INFORME DE AUDITORIA AMBIENTAL

M/71 Ampliaciones y modificación de contrato
06/12/2021, 05/07/2023 y 30/09/2024.

*“Construcción de Doble Vía en Ruta 5, tramo
133K300 a 182K587”*

27/02/2025

Foto 12.3-1. LA empresa RCA SA dotó al campamento móvil de los servicios de bienestar reglamentarios.

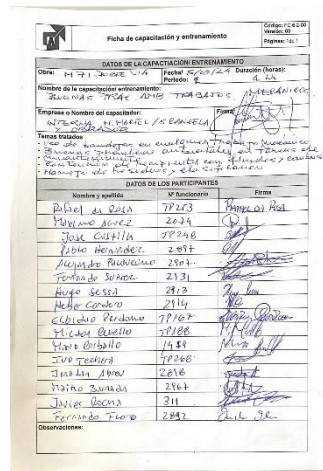
Ref.	Descripción	Requisito
01	En el frente de obras de la empresa – P06 – la maquinaria se estacionó en un sector de la faja pública que no está dotado de las infraestructuras necesarias de un campamento móvil con los servicios de bienestar requeridos por el Dec 125/014. Tampoco hay infraestructura para acopio temporal de residuos, lo cual no permite realizar una correcta disposición de derrames asfálticos presentes en ese sector	Art 31 del Dec 125/014. Apartado 10.2 del MAV 1998
Situación actual: Cumplido		
Evidencia: Foto 12.3-1
